პროექტი
მრავალფუნქციური შენობა
აბენის მესახვევში

TITLE:
გენგეგმა

შპს ,,ჯორჯიან უოთერ ენდ ფაუერმა“ (შემდგომში „კომპანია“) განიხილა თქვენი განცხადება (,,კომპანიაში“ დარეგისტრირებული №IN18-0059581; დათარიღებული 04.05.18წ.) ატენის ქუჩის შესახვევში არსებულ მიწის ნაკვეთზე (ს/კ №01.14.14.005.248) მრავალფუნქციური შენობის მშენებლობის საპროექტო დოკუმენტაციის შეთანხმების შესახებ.

შპს „ჯაუსარტი“ ქ. თბილისი, ატენის ქუჩის შესახვევი ნაკვეთი ს.კ. 01.14.14.005.248 ბიზნეს ცენტრის მშენებლობა. მდ. ვერეს ხეობაში, მზიურში, ჭაბუა ამირეჯიბის გზატკეცილიდან შესასვლელ - გამოსასვლელის მოწყობა, არსებული შესასვლელ - გამოსასვლელის რეკონსტრუქცია. საგზაო მოძრაობის ორგანიზაციის სქემა. საკონტაქტო პირი: ირაკლი ჩირაძე 577730524

დანართი: გენ. გეგმა 2 ფურცელი.

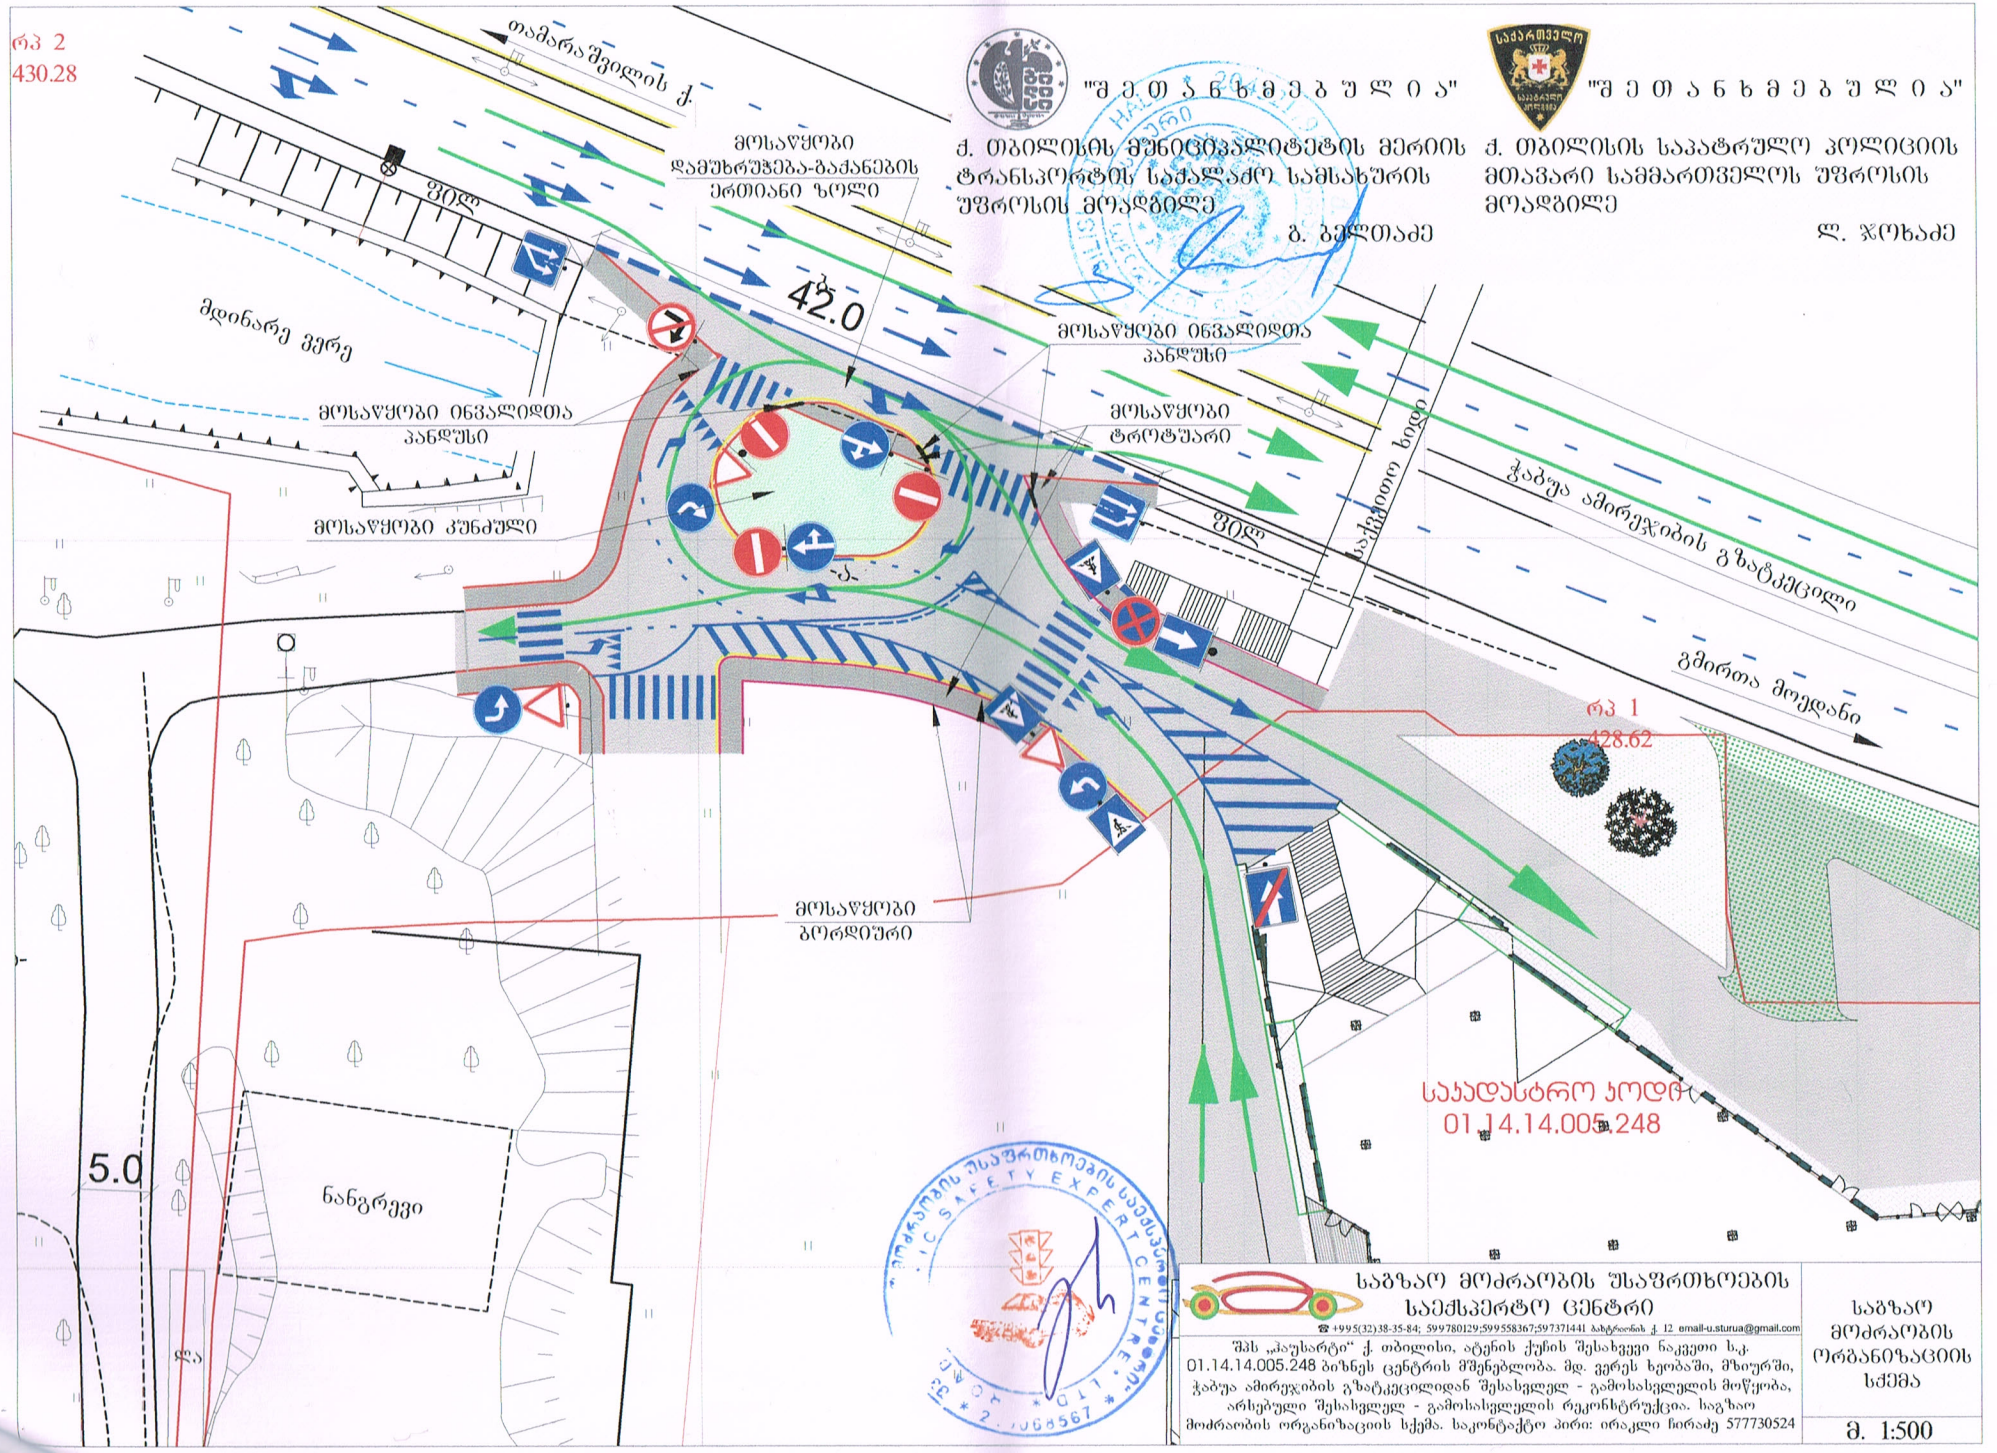
გაცნობებთ, რომ ,,კომპანია“ არ არის წინააღმდეგი აღნიშნული პროექტის შეთანხმებაზე, იმ შემთხვევაში თუ ტერიტორიაზე გამავალი წყალსადენ-წყალარინების ქსელების გადატანის სამუშაოები დაფინანსებული იქნება დაინტერესებული მხარის მიერ არაუგვიანეს 10 ივნისისა.

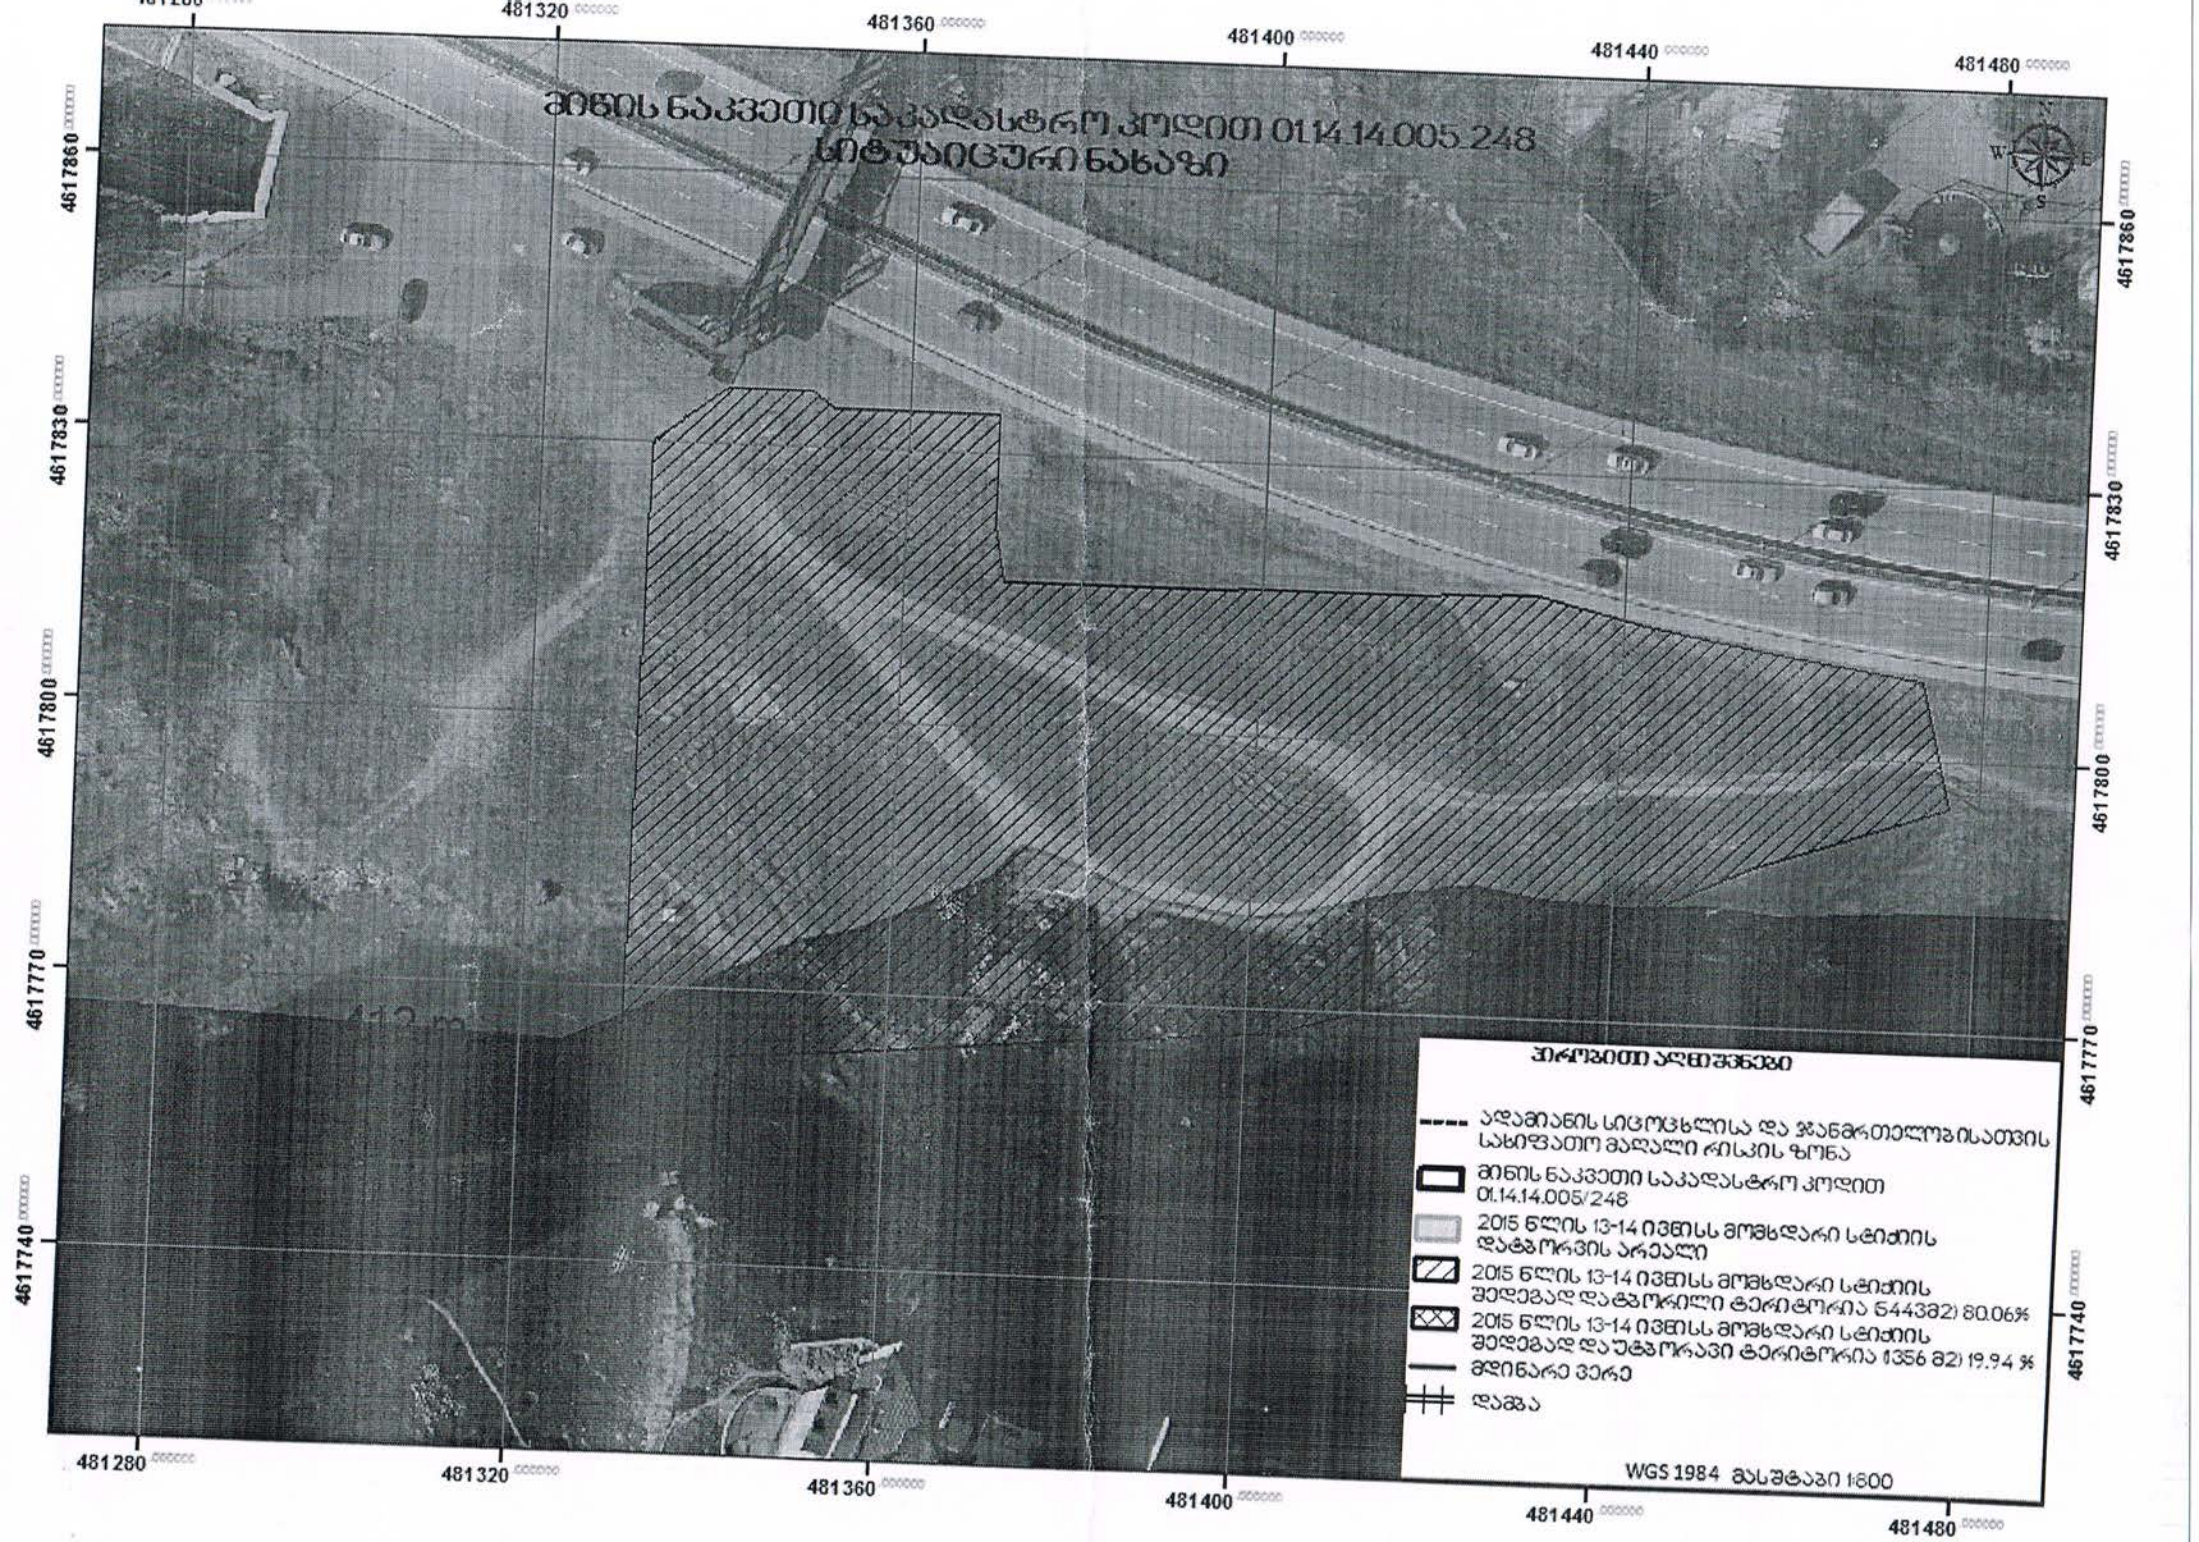
წარმოდგენილი საკადასტრო კოდის 011414005/248 მიხედვით, შპს „გამა"-ს საკუთრებაში არსებული ტერიტორია არ ხვდება „მდინარე ვერეს ხეობაში ადამიანის სიცოცხლისა და ჯანმრთელობისათვის რისკის შემცველი ზონის" ფარგლებში. სამშენებლო ტერიტორიის დიდი ნაწილი მოქცეულია იმ ზონაში, რომელიც 2015 წლის 13-14 ივნისს დაიტბორა გმირთა მოედნის გვირაბის დახშობის გამო (იხ. დანართი).

ამდენად, მშენებარე ნატანდამჭერი ცხაურების აგებისა და კალაპოტის რეაბილიტაცია-რეკონსტრუქციის შემდეგ, ზონირებით განსაზღვრული არეალების შემომსაზღვრელი იზოხაზების გათვალისწინებით, ასევე, საპროექტო ტერიტორიის ტოპოგრაფიის მინიმუმ 0.5 მეტრით ამაღლებით მაქსიმალური დატბორვის არეალის (ზ.დ. 412მ.) ზევით, სააგენტოს, თავისი კომპეტენციის ფარგლებში, შესაძლებლად მიაჩნია აღნიშნულ მიწის ნაკვეთზე დაგეგმილი მრავალფუნქციური დანიშნულების ობიექტების მშენებლობა.
